柏崎刈羽原子力発電所 6号及び7号炉

淡水貯水池からの送水方法の変更について

平成29年3月

東京電力ホールディングス株式会社

図 1 系統構成イメージ（1プラントあたり）

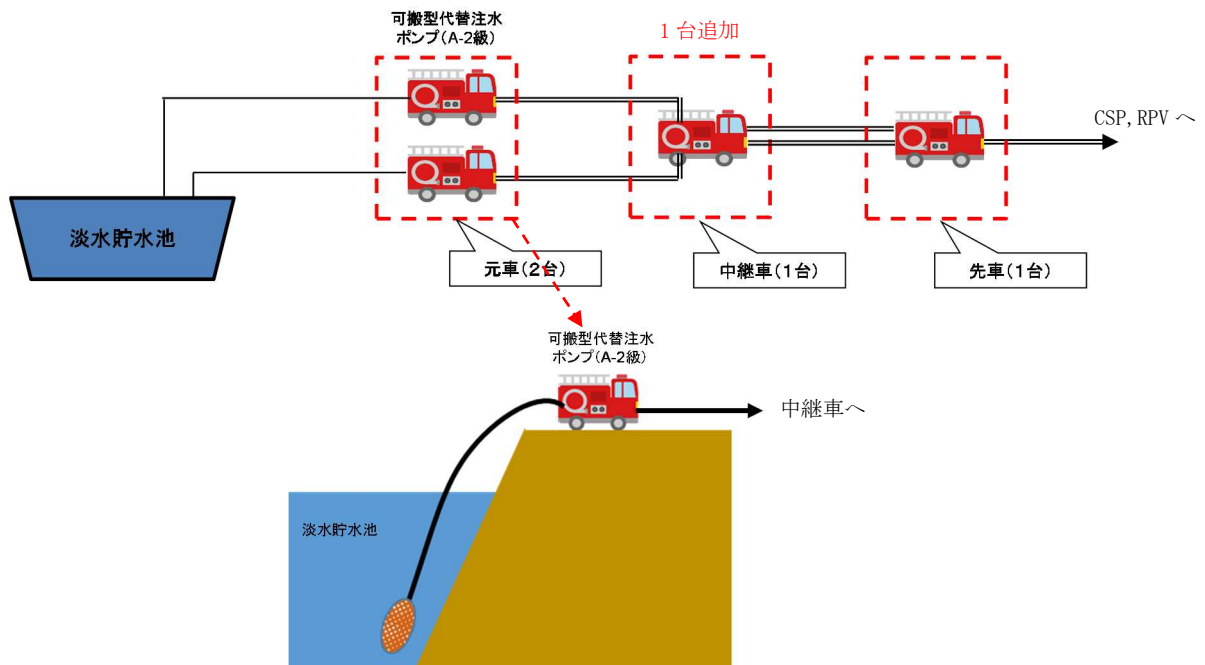
淡水送水方法を，従前のカナフレックスホース及び水頭差を利用した送水から，被災後に敷設する消防ホース及び可搬型代替注水ポンプ（A-2 級）を用いた送水に変更する。

図3 可搬型代替注水ポンプ (A-2 級) 性能曲線

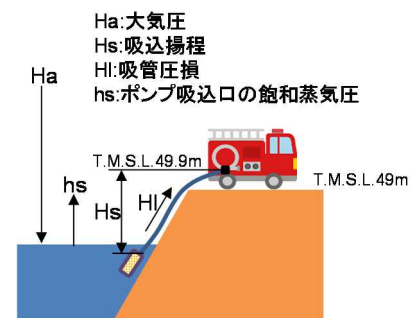
被災直後に送水可能であることを以下のとおり確認した。なお、評価においては、格納容器ベント (被災から 38 時間後) までの間に、復水貯蔵槽への補給のために必要となる $130\text{m}^3/\text{h}$ を想定した。

$$\text{有効NPSH} = \underline{4.9\text{m}}$$

また、図 3 に示すポンプ性能曲線より

$$\text{必要NPSH} = \underline{3.2\text{m}}$$

となることから、被災直後において、可搬型代替注水ポンプ (A-2 級) による取水及び送水は可能である。

図 3 可搬型代替注水ポンプ (A-2 級) 性能曲線

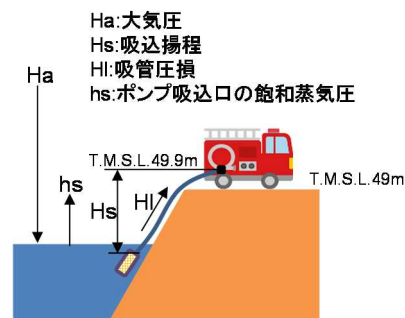
淡水貯水池の水位が有効最低水位となった場合に、送水可能であることを以下のとおり確認した。なお、評価においては、格納容器ベント（被災から38時間後）以降で、復水貯蔵槽への補給のために必要となる $30\text{m}^3/\text{h}^*$ を想定した。

$$\text{有効NPSH} = \underline{2.6\text{m}}$$

また、図4に示すポンプ性能曲線より

$$\text{必要NPSH} = \underline{2.0\text{m}}$$

となることから、淡水貯水池の水位が有効最低水位となった場合においても、可搬型代替注水ポンプ (A-2 級) による取水及び送水は可能である。

図 5 可搬型代替注水ポンプ (A-2 級) 設置場所

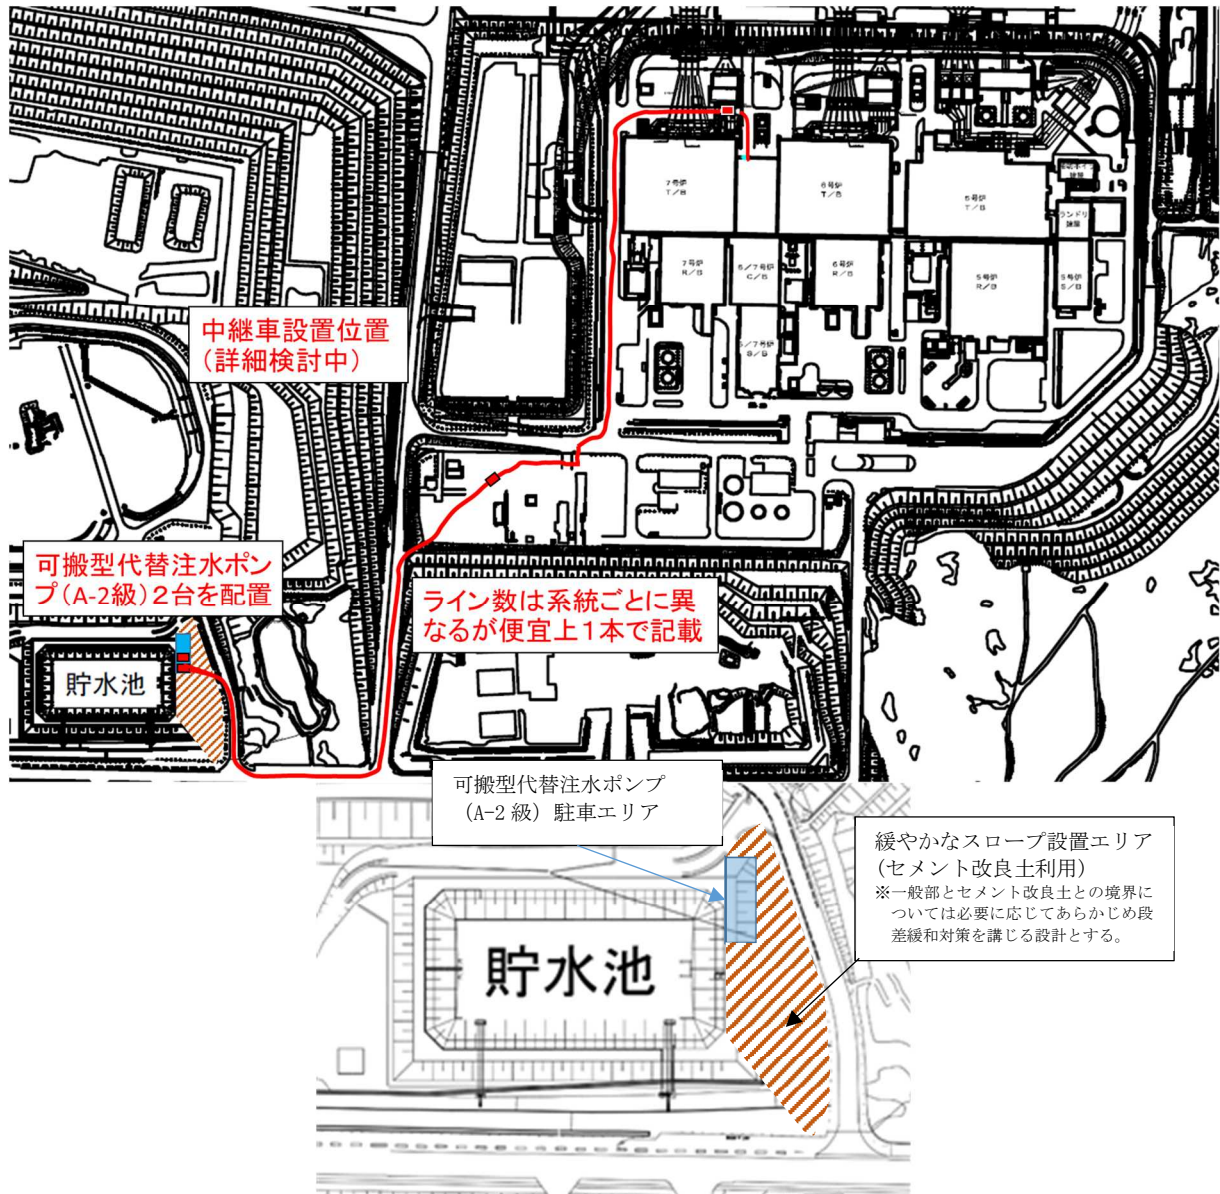
各可搬型代替注水ポンプ (A-2 級) の設置場所及び消防ホースの敷設ルートを図 4 に示す。取水用の可搬型代替注水ポンプ (A-2 級) 2 台を設置場所については T. M. S. L. 49m の高さに駐車エリアを設け、被災後に高台保管場所から可搬型代替注水ポンプ (A-2 級) を移動させることとする。なお、駐車エリアまでのアクセスルートについては、緩やかなスロープにより、可搬型代替注水ポンプ (A-2 級) がアクセス出来るようにする。

図6 タイムチャート

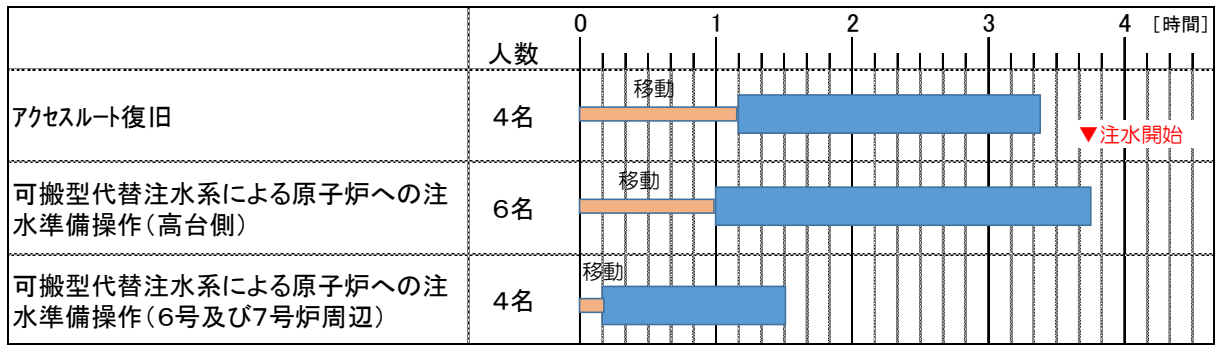
アクセスルートの復旧及び消防ホースの敷設、可搬型代替注水ポンプ (A-2 級) の設置作業に必要な時間を表すタイムチャートを図 6 に示す。

図 6 に示すとおり、被災後 4 時間以内に注水が開始出来ることを確認した。
